Број: 404-02-36/3/2019-11  
14. фебруар 2019. године  
Кнеза Милоша 20  
Београд

**Одговори на питања – појашњење I Конкурсне документације** за јавну набавку број 23/2019 – Реконструкција и промена намене командно-наставног објекта у објекат високог образовања за потребе високошколске установе са пратећим садржајем у комплексу бивше касарне IV ПУК у Ужицу

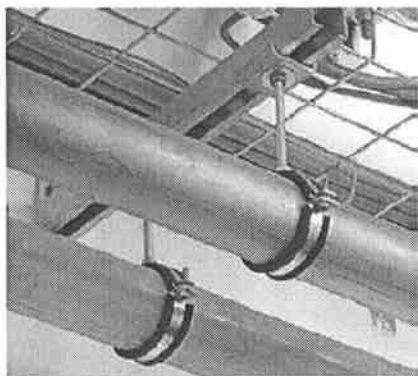
У предмеру и предрачуну радова, у делу III - Унутрашње инсталације водовода и канализације са прикључком водоводне мреже и хидрантском мрежом, III/2 Монтерски радови, А Водовод, позиција бр.8, стоји следеће:

Р.Б.	Опис позиције	Јединица мере	Количина	Дин. по јединици мере	Укупно Дин.
8	Набавка и монтажа система за качење цевовода испод плафона. Пројектовани систем је Hilti ML (може се одабрати и други тип система, другог произвођача еквивалентних карактеристика ). Састоји се од носивих профила, прикључака, навојне шипке фи 6/8 мм одговарајуће дужине и обујмица МР-НЛ са изолацијом. Плафонски носачи се постављају на пројектованом размаку макс 1m. Цена дата за комплет једну позицију (ширина носача 50 см, 4 качења цеви и то: топла, хладна и хидрантски вод). Позиција дата у свему према техничким упутствима произвођача и детаљу у пројекту.	ком	60,00

Молимо Вас да допуните опис позиције или доставите детаљ из пројекта, из ког се јасно може закључити који су пречници цеви који ће бити монтирани на овај систем за качење цевовода.

Пројектом је предвиђено да се цеви хладне воде (2 комада) топле, циркулације и хидрантске мреже спроведу испод спуштеног плафона до пројектованих места специјализованим плафонским држачима који изгледају овако:

Систем је типа Хилту или одговарајући и састоји се од носивих профила, прикључака, навојне шипке (потребне дужине) и адаптибилне обујмице са гумираном изолацијом у зависности од пречника цеви.
